H24-D1-2孔で確認された破砕部

K断層の連続性評価結果

敦賀発電所2号炉 敷地の地形、地質・地質構造に関するコメント一覧(1/10)

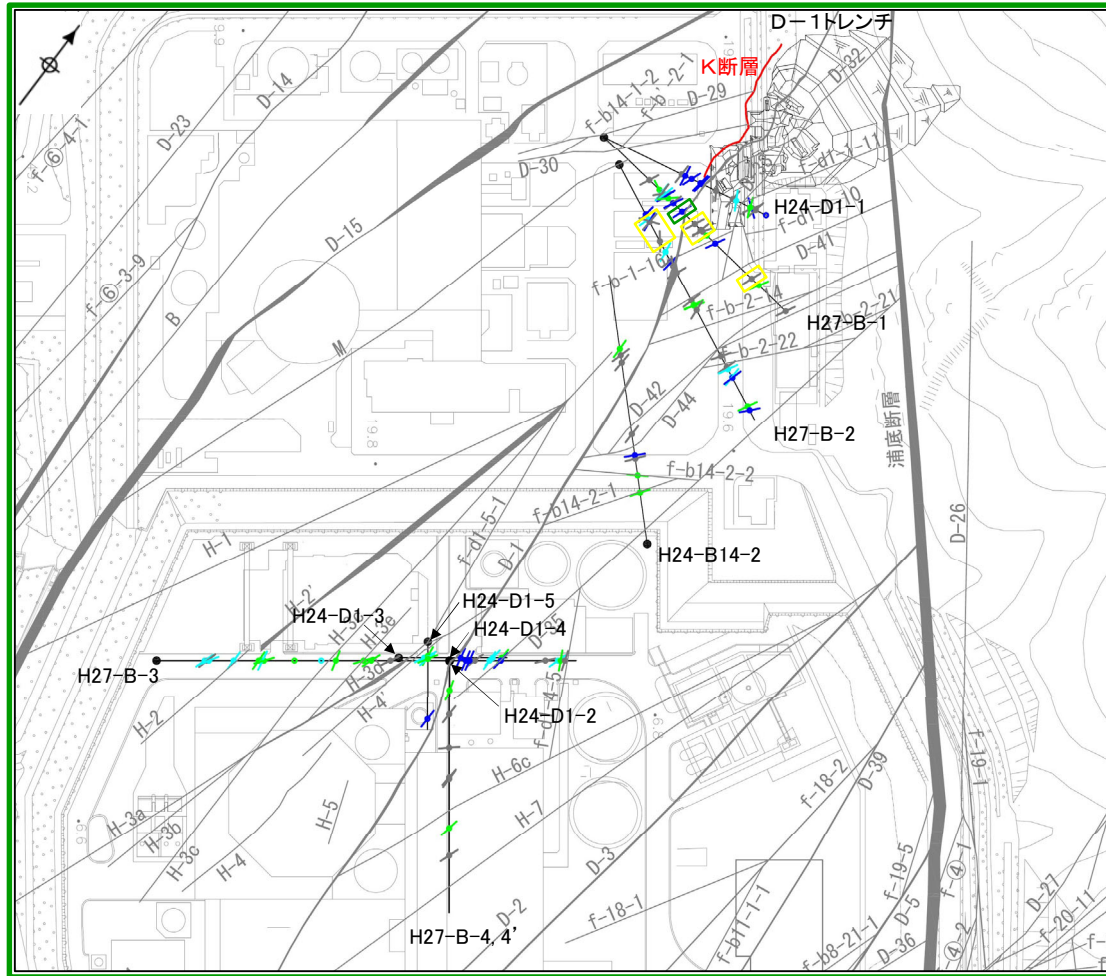
No.	日付	回次	コメント内容	回答骨子
20	平成30年 11月30日	第657回 審査会合	敷地の3条対象破砕帯の活動性については、浦底断層とその近傍に分布する破砕帯の広域応力場との関係だけでなく、総合的な判断をすること。	次回以降回答
21	平成30年 11月30日	第657回 審査会合	奥壺低地に見られるテフラの分布標高の変化と破砕帯の活動性は関連していないことを岩盤上面の形状から説明しているが、岩盤上面の形状には解釈の幅があることから、再度検討すること。	次回以降回答
22	令和元年 8月23日	第758回 審査会合	データを記載するルール等の資料作成の具体的プロセスを示すとともに、全ての誤りについて修正した理由を示すこと。	性状一覧表、ボーリング柱状図・コア写真及び連続性評価の具体的プロセスの資料作成手順を示した。 また、全ての誤りの内容を類型化し、修正理由を明確にした。 印刷の誤りの再発防止対策に加えて、新たな再発防止対策を今後の審査会合資料に講ずることとした。 (第783回審査会合においてご説明)
23	令和元年 8月23日	第758回 審査会合	ほかにも記載の不備がないか再度確認すること。	敷地の地形、地質・地質構造及び地震動評価の審査会合資料について、再点検を実施した。 (第783回審査会合においてご説明)
24	令和元年 8月23日	第758回 審査会合	調査計画が、3条及び38条の観点で破砕帯を適切に把握出来る計画であるのかを判断出来るよう、重要施設直下の地質図とボーリング配置を施設毎に示すこと。	次回以降回答
25	令和元年 8月23日	第758回 審査会合	K断層の連続性評価及び活動性評価は追加調査結果を待たずに議論できる部分であることから、記載の不備を適正化した上で優先的に説明すること。	第783回審査会合に説明した記載の不備を踏まえ、改めてK断層がD-1トレンチの南方に連続するか否かについて検討した。 検討に用いるデータについては、 第833回審査会合までに追加観察又は追加データの取得を行った。 (第833回審査会合においてご説明、今回再説明) 今回、薄片観察による断層岩区分の評価の信頼性をより向上させるため、断層岩に関する追加の文献調査を行い、これらの追加した文献も踏まえた薄片観察による断層岩区分の追加観察を行った。 連続性評価の結果、K断層の南方にK断層と類似する性状の破砕部は無く、南方に連続しないことから、K断層は重要施設直下に連続する破砕帯ではないと判断した。 (本日説明)

- K断層は、D-1トレンチの北西法面からふげん道路ピットの中央付近に至る区間において連続して認められる。
- K断層の変位・変形量は、南方(ふげん道路ピット)に向かって減少している。
- 従前の説明から拡充したデータ(全10孔のボーリングデータ)も含め連続性を検討した結果、K断層南方の破碎部には、K断層の性状(N-S走向、高角度西傾斜、断層ガウジを伴う逆断層センス卓越)と類似するものは無い。
- 以上のことから、複数の観点から総合的に判断した結果、K断層はK断層南方の破碎部とは連続しないと判断される。

K断層はD-1トレンチより南方に連続せず、重要施設直下に連続しないことから4条対象破碎帯であると判断される。
